Rapport de contrôle d'installations électriques à basse et à très basse tension

RÉF. 72/2026/80386/D01:1

LISTE DES INFRACTIONS

Croquis de position élémentaire et descriptif sommaire des tableaux

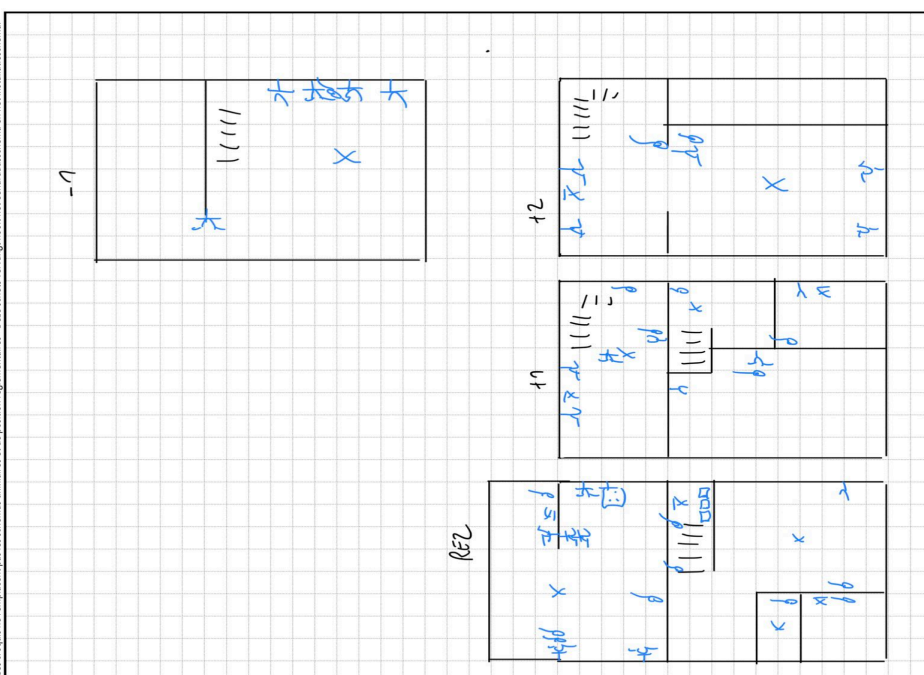
- Il n'y a pas de dispositif différentiel placé à l'origine de l'installation électrique. - 4.2.4.3.
- Il manque sur le tableau principal un interrupteur-sectionneur général qui permet la coupure simultanée de toutes les phases et éventuellement du neutre, et cette fonction ne peut être assurée par le disjoncteur de branchement, n'étant pas conçu pour assurer le sectionnement. - 5.3.5.1.

- La tension d'alimentation n'est pas indiquée clairement de manière apparente sur chaque tableau de répartition et de manoeuvre. - 3.1.3.3.a
- Les schémas unifilaires et/ou plans de position ne sont pas présents. - 3.1.2.;6.4.6.;6.5.7.;9.1.2.

- Les bases de fusibles/disjoncteurs à broches ne sont pas équipées d'éléments de calibrage. - 5.3.5.5.
- La correspondance entre les repérages sur le tableau et les schémas n'est pas réalisée correctement. - 3.1.2.;6.4.6.;6.5.7.;9.1.2.

- Les circuits, les appareils de coupure et/ou les dispositifs de protection ne sont pas repérés de manière claire et visible. - 3.1.3.
- La section de pontages dans le(s) tableau(x) électrique(s) n'est pas adaptée aux calibres de dispositifs de protection contre les surintensités. - 4.4.1.5.
